COMUNE DI ATRI

Oggetto: Adozione scheda progetto presentata dal Sig. Mazzocchitti Giorgio ai sensi dell'art.10 11, commi 2-3 delle NTA del PPCS e del disciplinare di attuazione procedura amministrativa approvato con delibera di C.C. n.34 del 08.11.2016

OGGETTO: "Ristrutturazione totale di un edificio per civile abitazione"

AV. **SCHEDA N. 2** - Copertura tradizionale a due falde
PLANIMETRIA CATASTALE - FOTO ATTUALE
ORTOFOTOCARTA - PROSPETTI

Prospetto SUD ATTUALE/PROGETTO scale 1:200

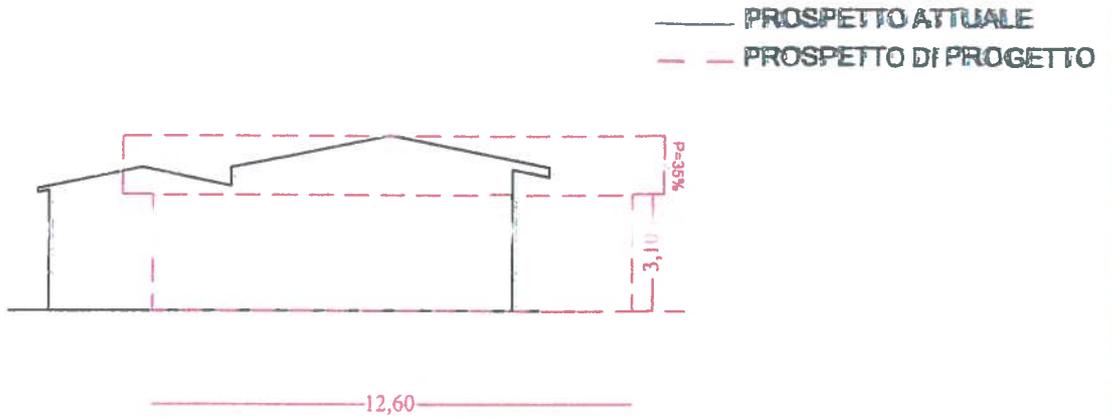
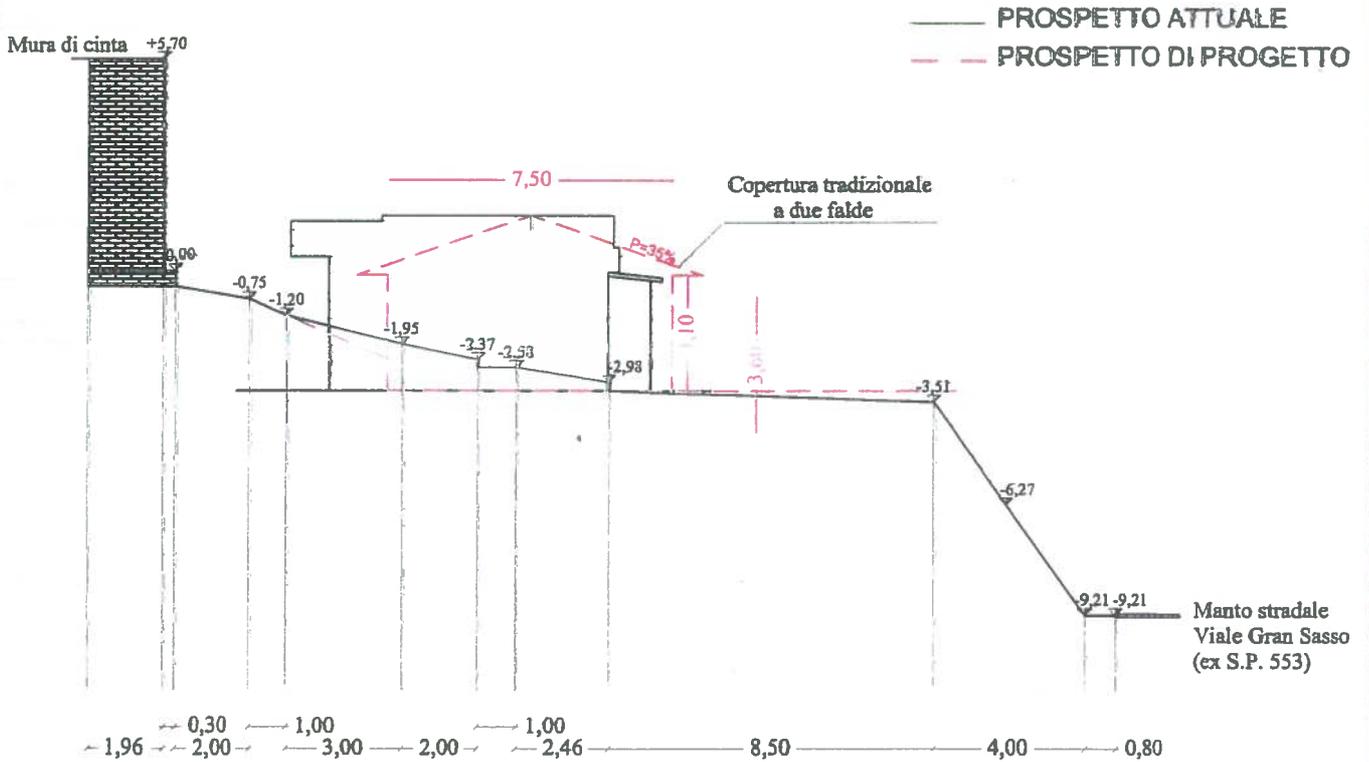
La CQAP procede alla valutazione della proposta di riesame del Responsabile di Area e della scheda inoltrata dalla ditta proprietaria in data 03/06/2016 prot. n. 11532, denominata "Scheda n.2", con la quale si propongono, relativamente alla copertura, delle modifiche a quanto prescritto dalla Commissione nella seduta n. 03/2016 del 19 aprile 2016, ed in particolare un tetto a due falde in luogo del tetto a "padiglione" ed un aumento della pendenza delle stesse dal 30% al 35%.

La Commissione pur prediligendo da un punto di vista paesaggistico un tetto a "padiglione" ritiene che il tetto a doppia falda con pendenza massima del 35%, così come proposto nella scheda n.2, sia ammissibile.

Il tetto potrà essere della tipologia a "doppia falda" con la linea del colmo parallela al fronte più lungo dell'edificio;

l'aggetto del tetto, su tutti e quattro i lati della costruzione, potrà essere di massimo cm 80 misurati dal filo esterno del muro sottostante così come si evince dai grafici inseriti nella scheda n. 2;

La pendenza delle falde di copertura è ammessa per una percentuale massima del 35%;

le falde di copertura dovranno avere una pendenza unica, con imposta alla stessa quota punto d'incontro tra la linea di estradosso del solaio del piano abitabile e la linea di intradosso della falda di copertura, a partire dal punto di massima sporgenza pari a cm 80 misurato esterno del muro sottostante;

Per la linea di colmo non sono ammessi salti di quota;

L'altezza massima del fronte esterno non potrà essere superiore a m 3,10 misurata ai sensi dell'art. 2 delle NTA del PRG così come rappresentato nella scheda n. 2 . “
